Doplňěk technické zprávy v rámci revize DPS č.K1-1, K2-2 dle Smlouvy o dílo ze dne 18.2. 2015 řešící:

Název akce:	Oprava a rekonstrukce areálu klášterů Český Krumlov – část areál bývalého kláštera řádu sv. Kláry
Místo akce:	Český Krumlov, areál mezi ulicemi Latrán a Pivovarská k.ú. Český Krumlov, 622931 p.č.766/1 – K1, K3 p.č.711/1 – K2 p.č.712 – K4 p.č.766/2 – K5
Stavebník:	Město Český Krumlov náměstí Svornosti 1, 381 01 Český Krumlov IČ: 00245836
Partneři projektu:	Městské divadlo Český Krumlov IČ: 65006267 Horní ul. 2, 381 01 Český Krumlov Kontaktní osoba/ředitel: Jan Vozábal Tel.: 602 331 162 E-mail: jan.vozabal@divadlock.cz Manažer projektu: Ing. Kateřina Slavíková Tel.: 602 308 852 E-mail: katerina.slavikova@divadlock.cz
Generální projektant:	<u>Sdružení pro zpracování projektové dokumentace akce opravy a rekonstrukce areálu klášterů Český Krumlov – část areál bývalého kláštera řádu sv. Kláry</u> <i>Masák & Partner s.r.o.:</i> Ing. arch. Jakub Masák autorizovaný architekt bez specifikace oboru č. autorizace: 03 086 Rooseveltova 39/575, Praha 6, 160 00 tel.: 777 121 003 e-mail: masak@masak-partner.com <i>Metropjekt Praha, a.s.</i> Ing. David Krása – místopředseda představenst

Gotické trámy nejsou na navrhovaný provoz unosné. Z tohoto důvodu je nutné nad nim realizovat novou stropní konstrukci, která bude zároveň požárním předělem mezi požárními úseky. Stropní konstrukce je navržena z ocelových I profilů. V místě stropních trámů č.20 – 24 je navržena snížená skladba:

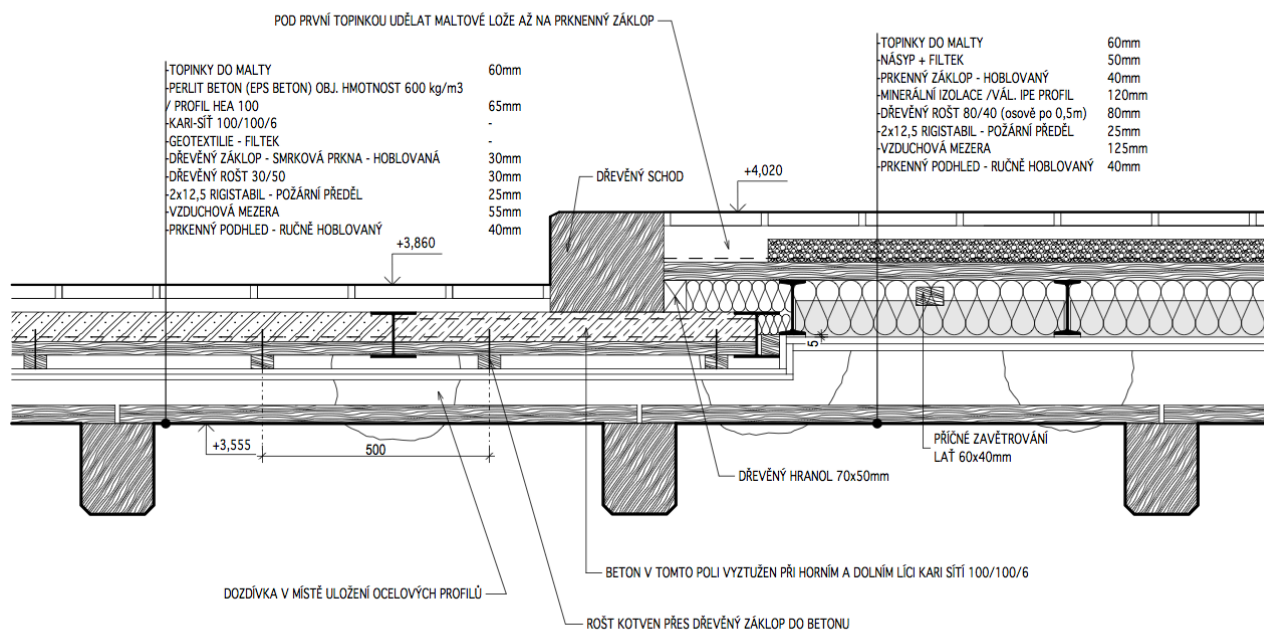
Snížená skladba je z důvodů návazností výškových úrovní podlah 2.NP, schodiště a bezbariérového přístupu z výtahu do mj. sloupového sálu. Zároveň je nutné v této části z technologických důvodů tyto trámy osadit o cca 50 mm níže z důvodu realizace požárního předělu, který musí být ze spodní strany řádně přestěrkován.

Řešení v místě schodišťové stěny:

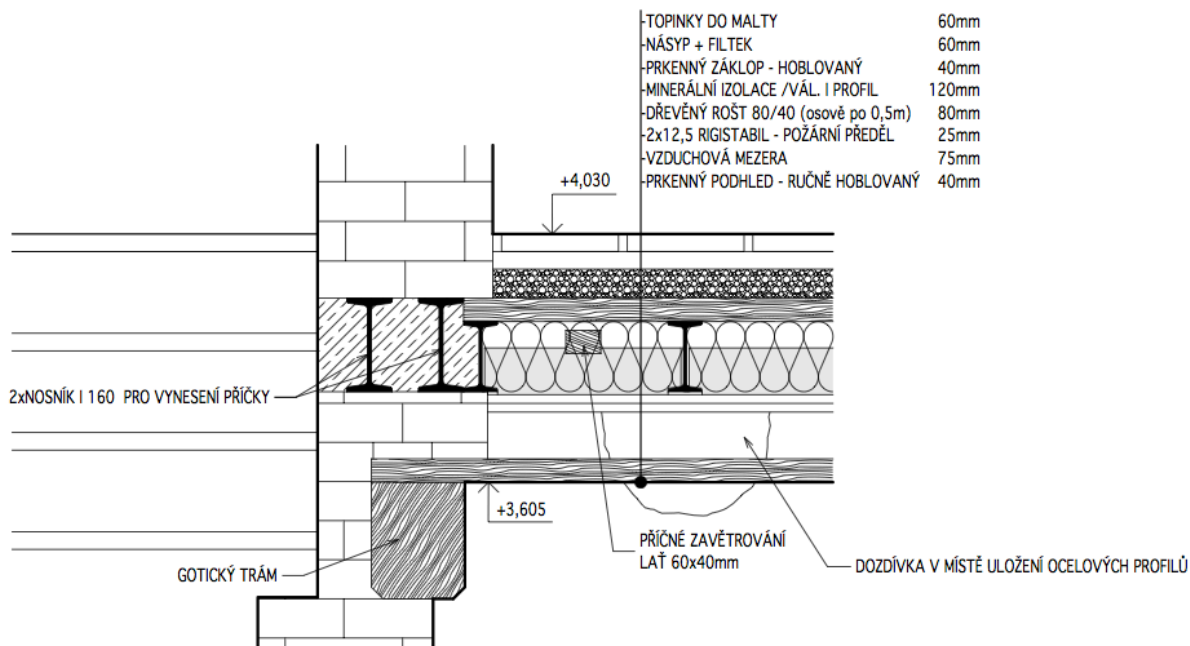
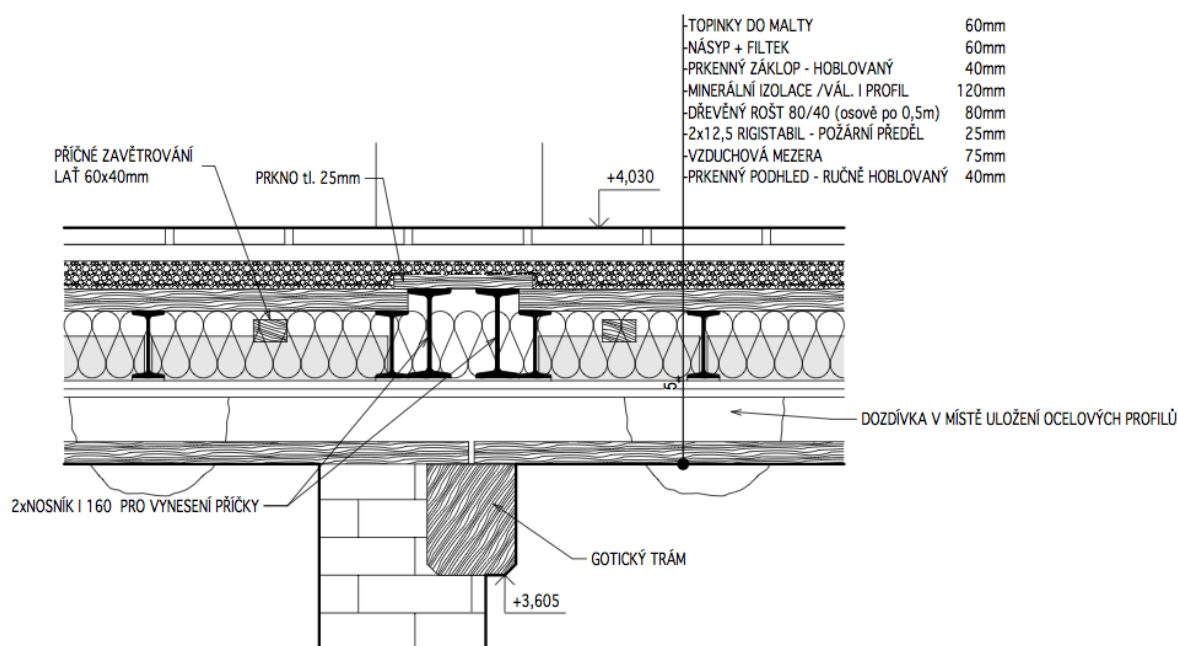
Detail vyvšení trámů č.17 – 19 z důvodu špatné únosnosti i po restaurování a vložení protéz:

Vkládaný prkenný podhled (záklop) z ručně hoblovaných prken je na trámy pokládán po cca 1m kusech (dle rozteče trámů), prkno o délce 4 m bude rozřezáno a instalováno na trámy v řadě za sebou tak, aby průběžně pohledově navazovalo, základ je položen volně z důvodu ventilace, dilatace a revidovatelnosti dutiny a požárního předělu nad gotickými trámy, prkna mají dle analogie původního základu zkosené hrany pod úhlem 45°. V projektu je navržen základ ze 100% z nového masivního dřeva o šířce 300 – 400 mm, původní základ se zachoval z cca 15% plochy, po jeho ořezání napadených částí dřevokaznou houbou a chemické sanaci bude na stavbě rozhodnuto o jeho příp.využití např.v místnosti K1-1-038.

29. doplnění kované mříže do parteru mezi objekty K3 a K1 (Z117)

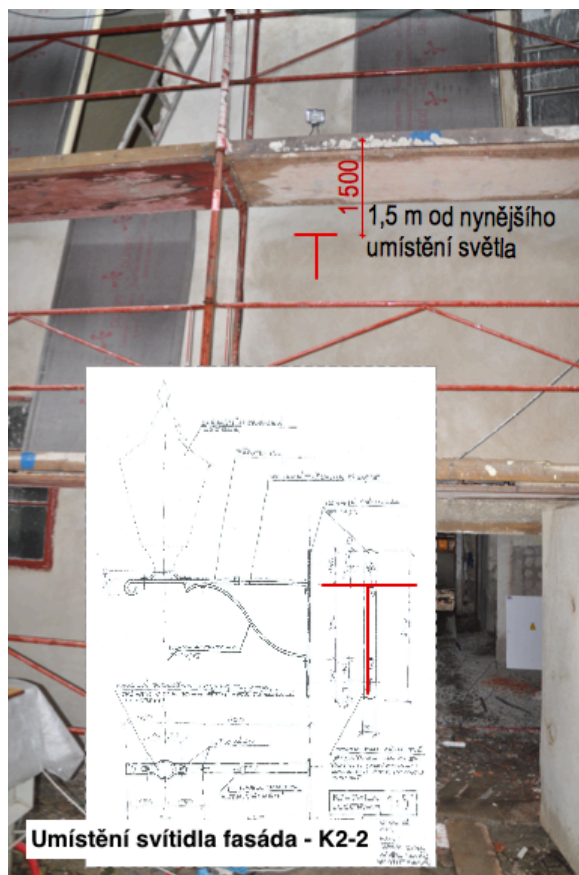
Na základě požadavku zadavatele je z důvodu zamezení přístupu do úzké uličky (K1-K3) mimo provozní dobu objektu navržena historizující (kovaná, oblouková, provlíkaná) mříž Z117.
